COMPARAISON AVEC
LE PROJET INITIAL

La comparaison des deux projets montre de nombreux changements

Comparaison des bâtiments en maquette

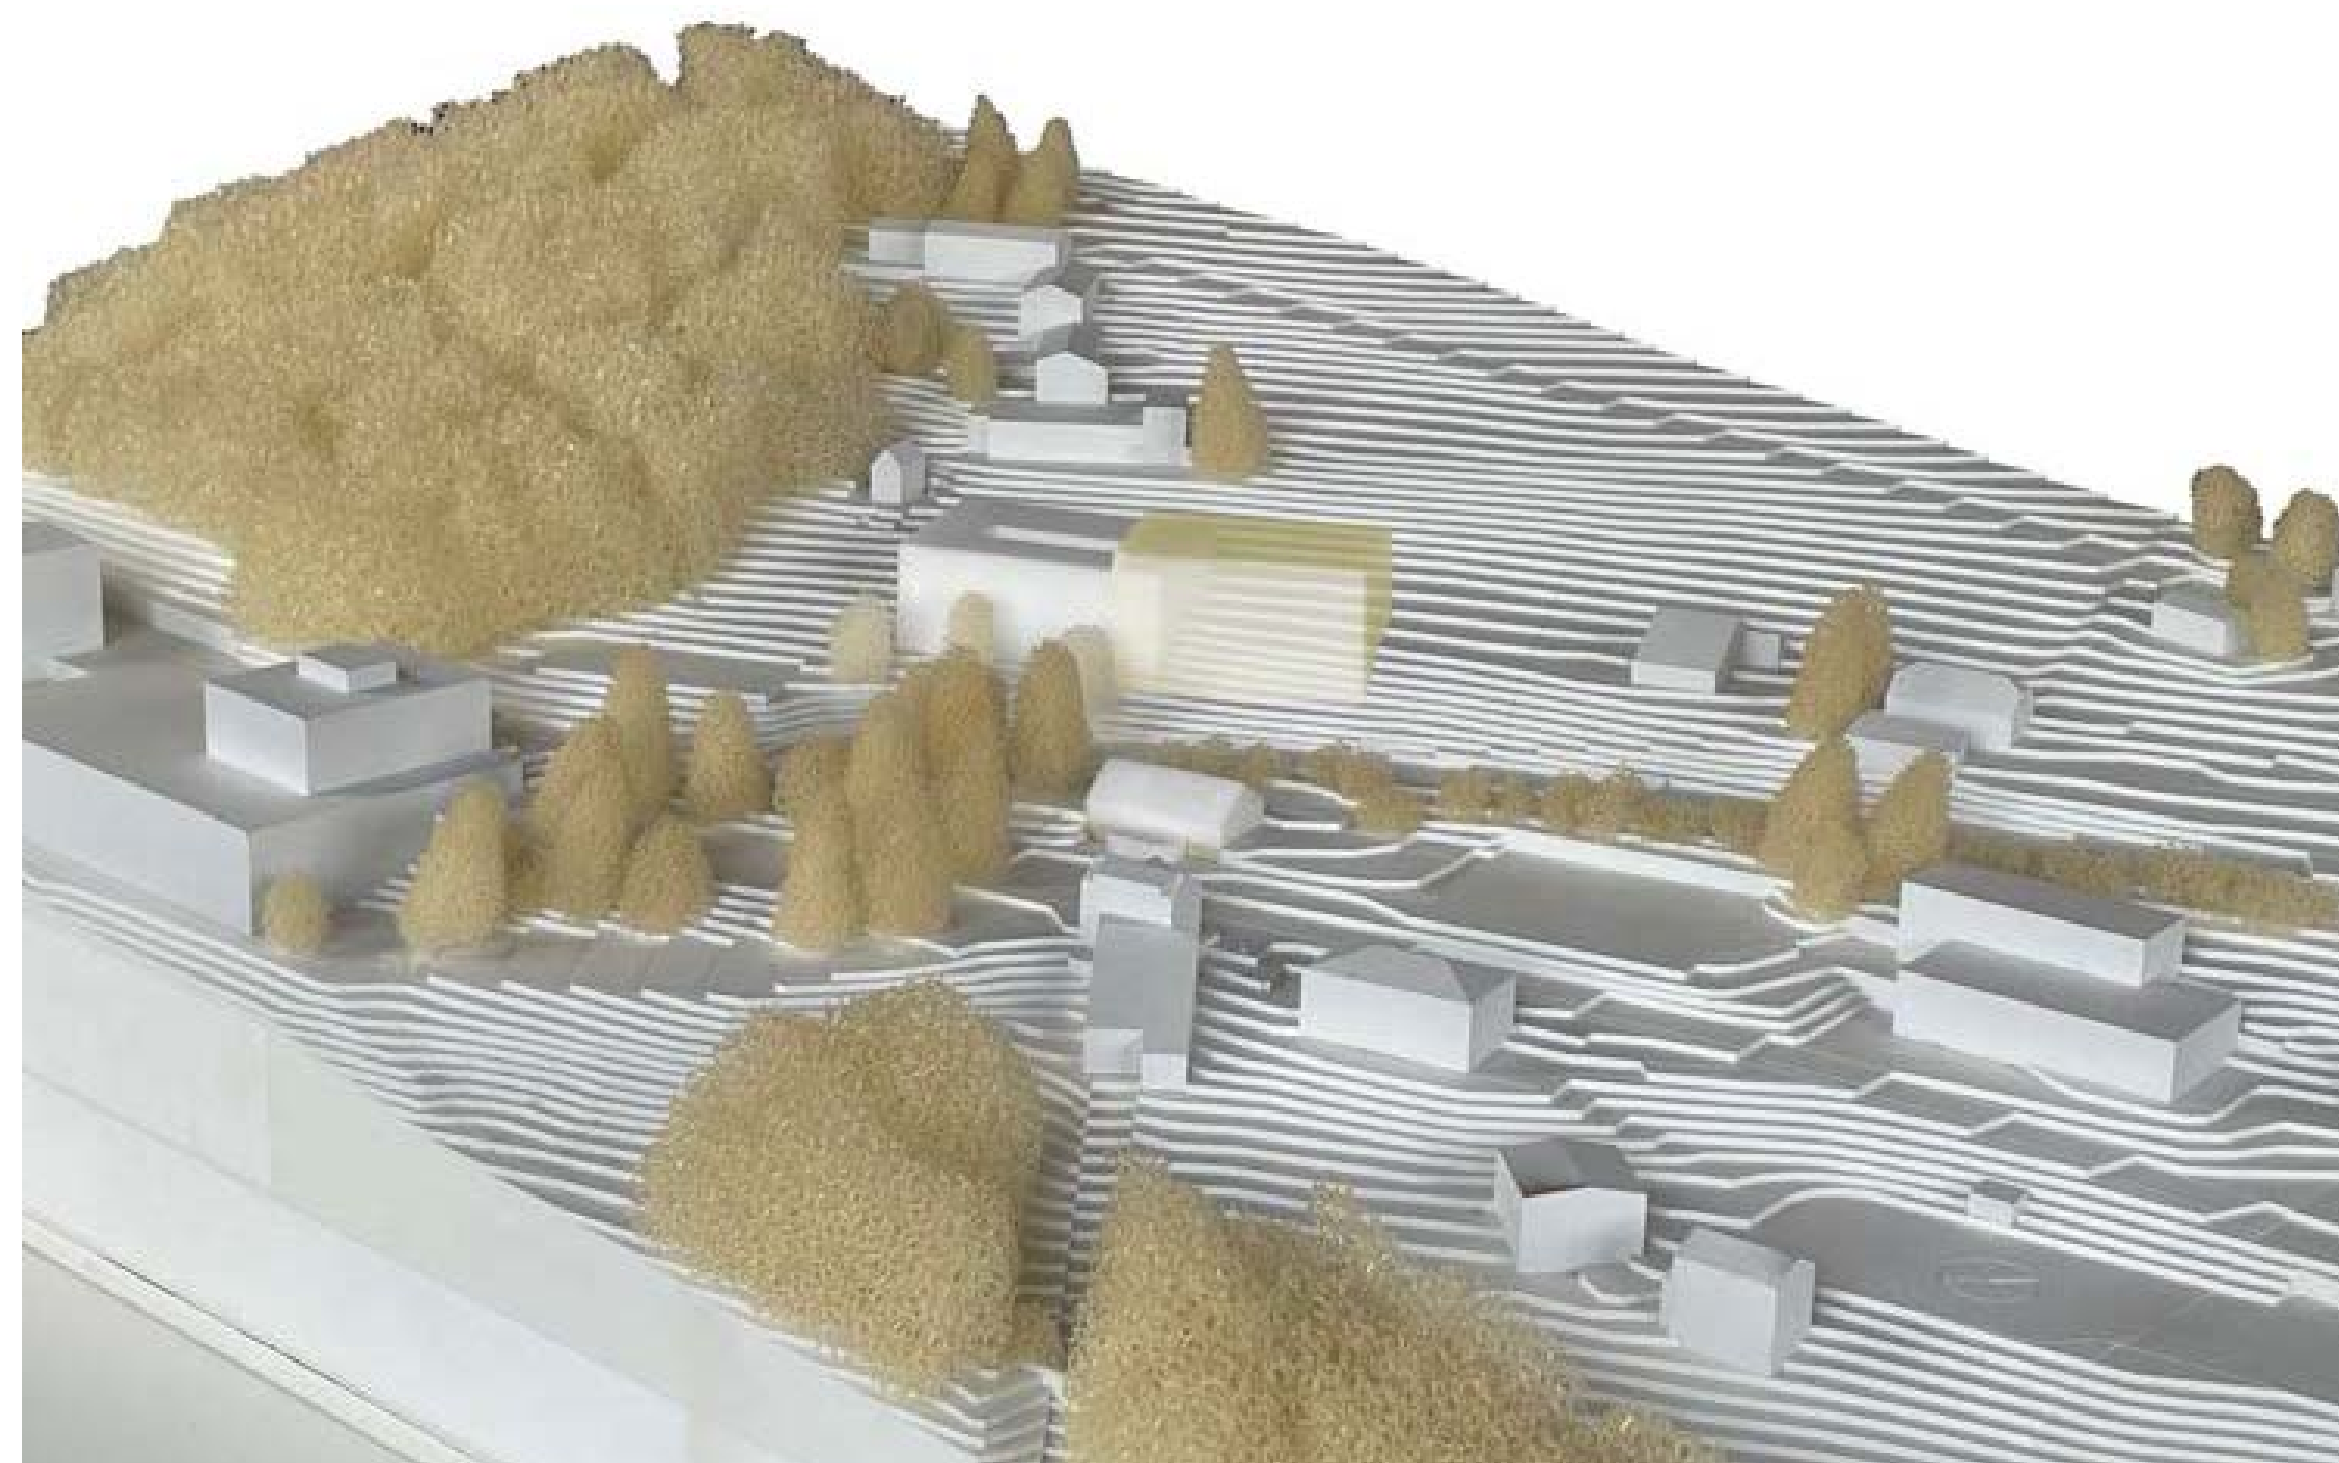
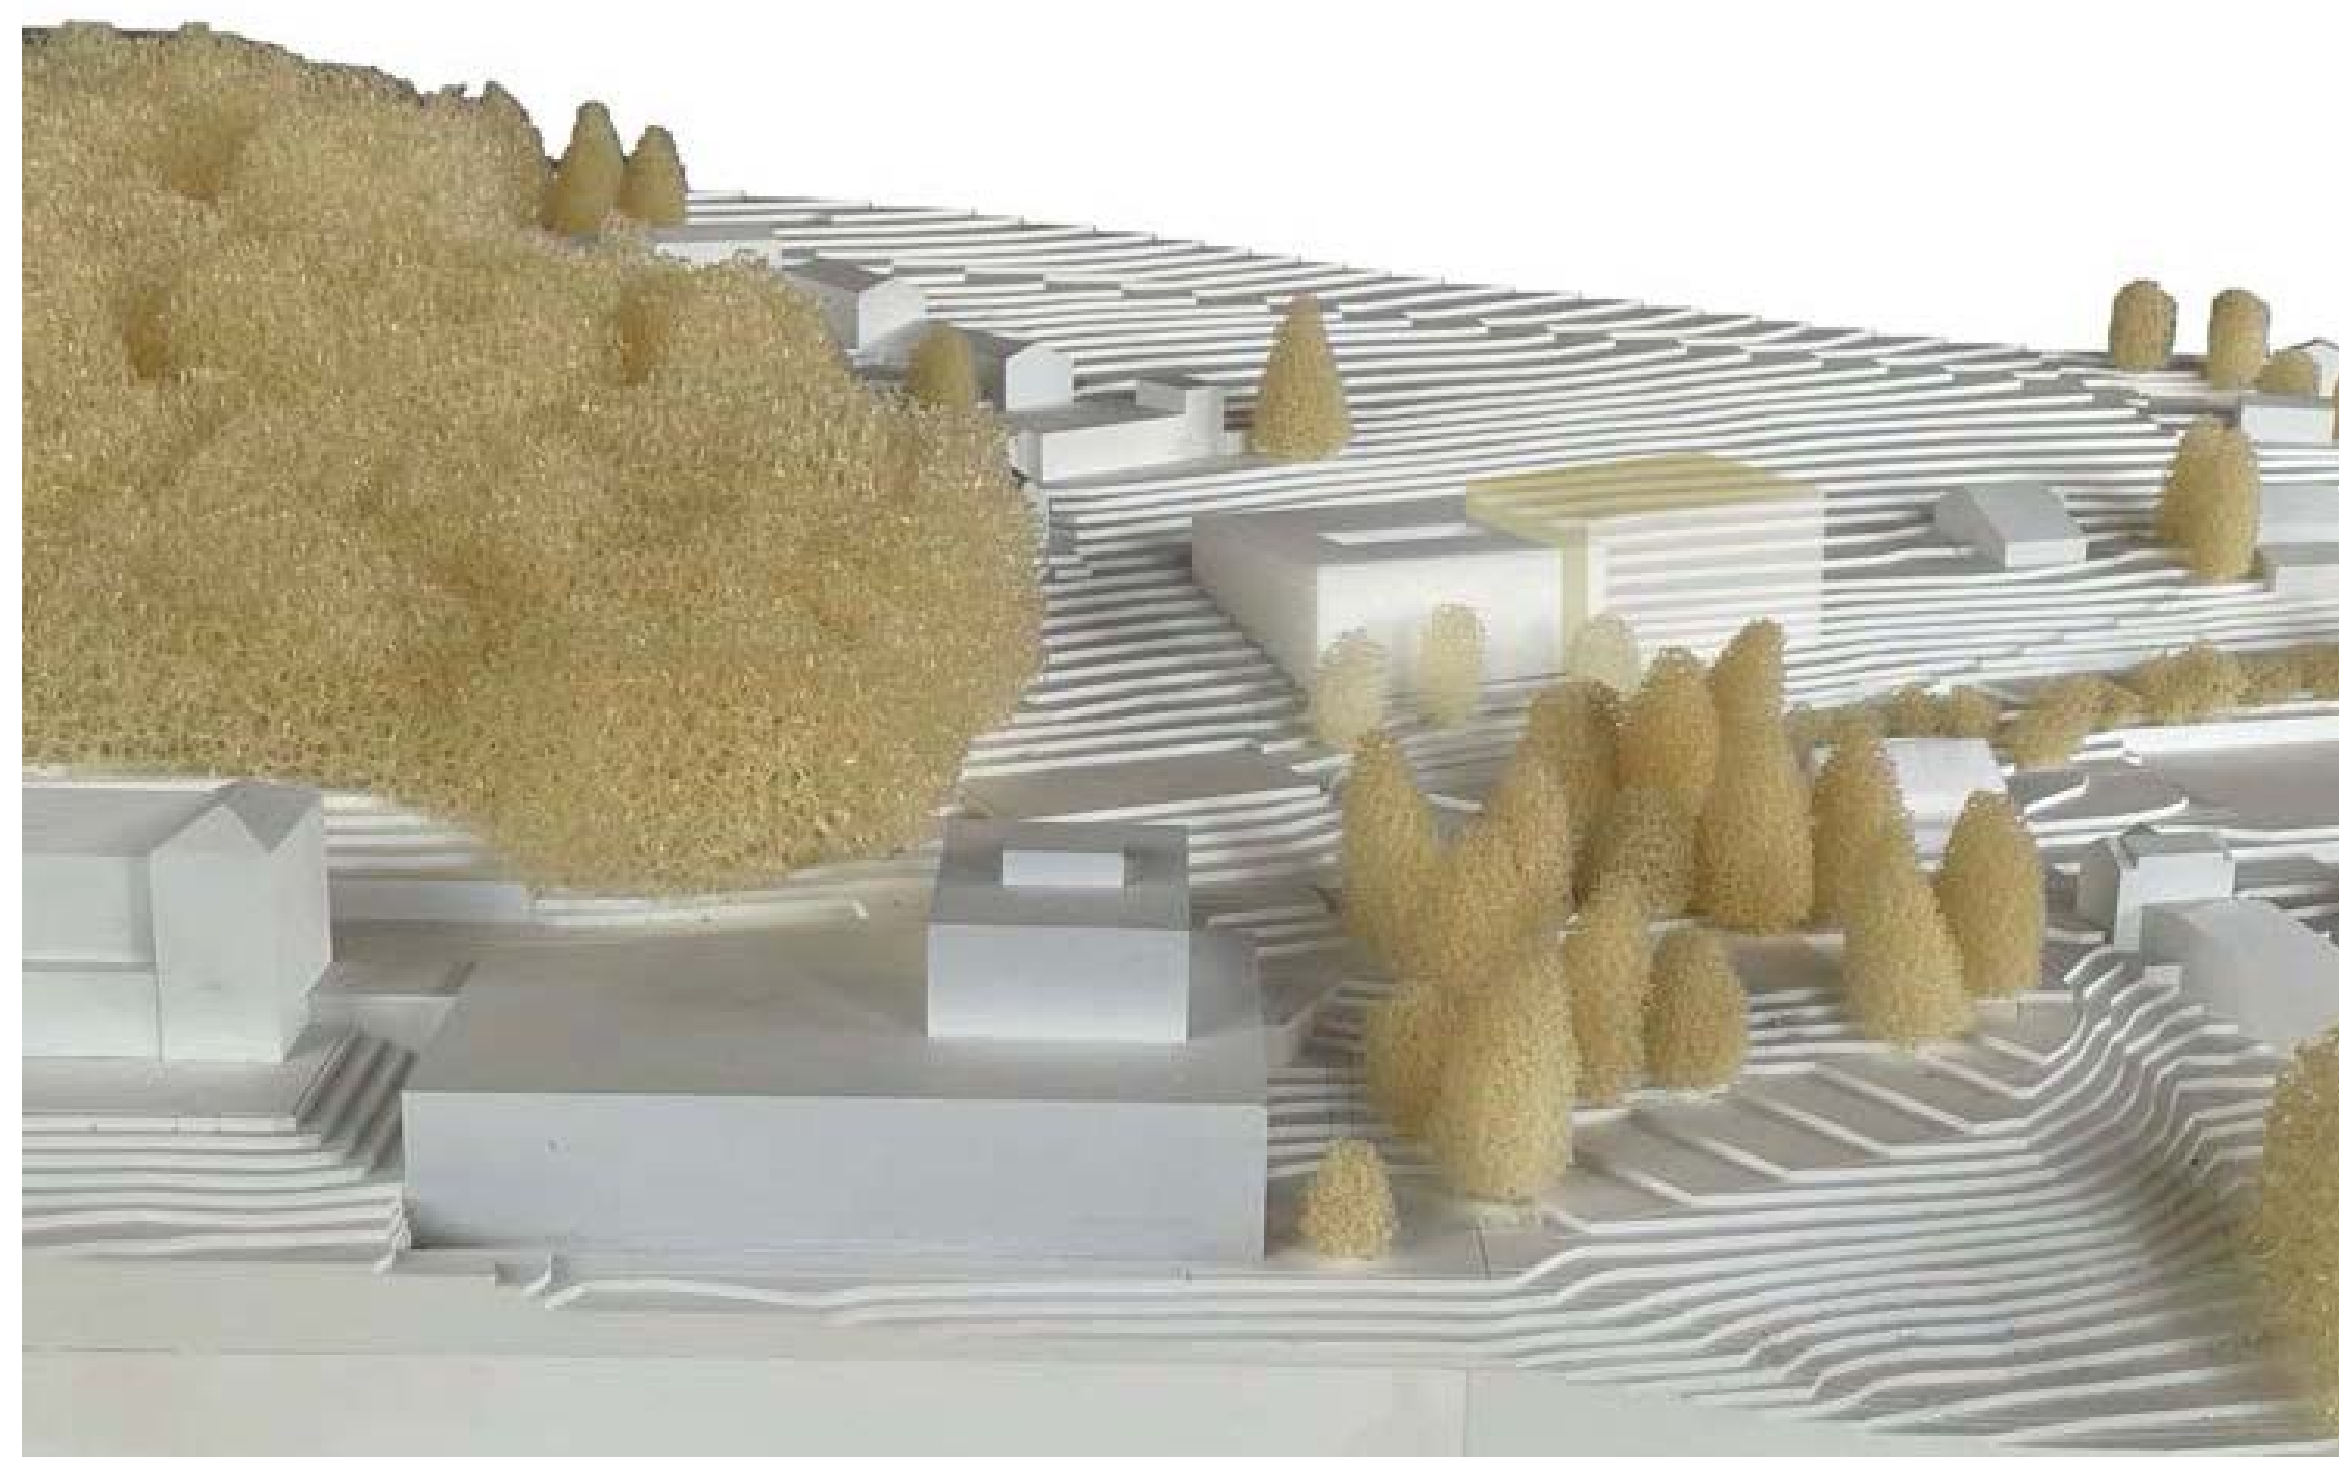
Le nouveau projet place le bâtiment d'hébergement environ 35 mètres plus à l'ouest. Il sera beaucoup moins élevé, mais aura une empreinte au sol plus importante. Des améliorations significatives peuvent être observées en termes de matérialisation, ainsi que pour les accès.

Le projet initial est représenté de manière légèrement transparente dans les deux images.
